**GMINA WĄSOSZ**  
**Plac Wolności 17**  
**56 – 210 Wąsosz**  
**tel. 65 543 78 50, fax. 65 543 77 08**

BI.271.8.2024

**„Budowa toalety publicznej wraz z infrastrukturą techniczną”**

Zgodnie z art. 135 ustawy Prawo zamówień Publicznych (Dz. U. z 2023 poz. 1605 ze zm.) Zamawiający w odpowiedzi na pytania dotyczące treści SWZ udziela następujących wyjaśnień:

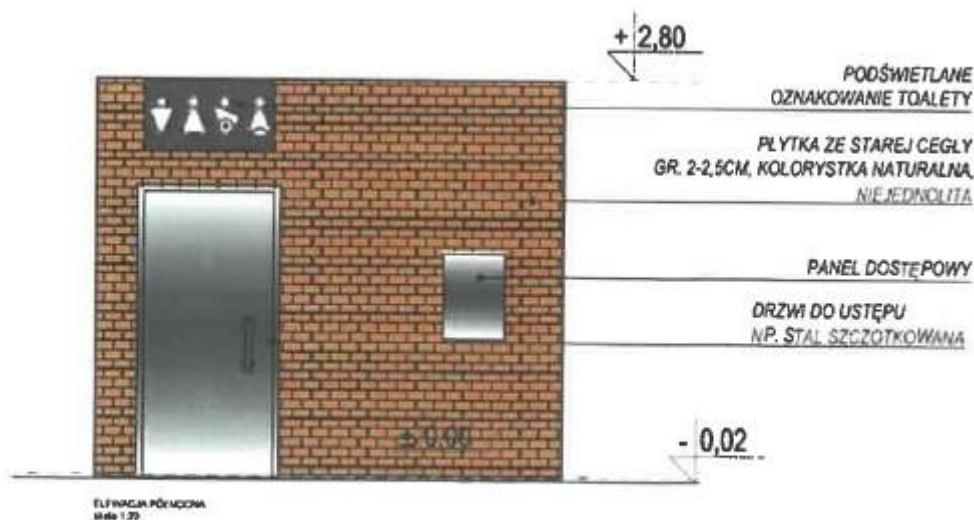
Zamawiający w projekcie Architektoniczno-Budowlanym opisuje toaletę jako: „Konstrukcja obiektu jest w całości prefabrykowana. Posadowienie toalety zaprojektowano zgodnie z zaleceniami producenta”.

Na jakim etapie realizacji Wykonawca powinien dostarczyć:

- projekt techniczny toalety (konstrukcja, instalacja elektryczna, instalacja sanitarna) wraz z certyfikacją?

- certyfikat na prefabrykowaną konstrukcję stalową?

Projekt techniczny toalety (konstrukcja, instalacja elektryczna, instalacja sanitarna) wraz z certyfikacją należy dostarczyć przed rozpoczęciem robót budowlanych.

Certyfikat na prefabrykowaną konstrukcję stalową należy dostarczyć po zakończeniu robót, do momentu odbioru.
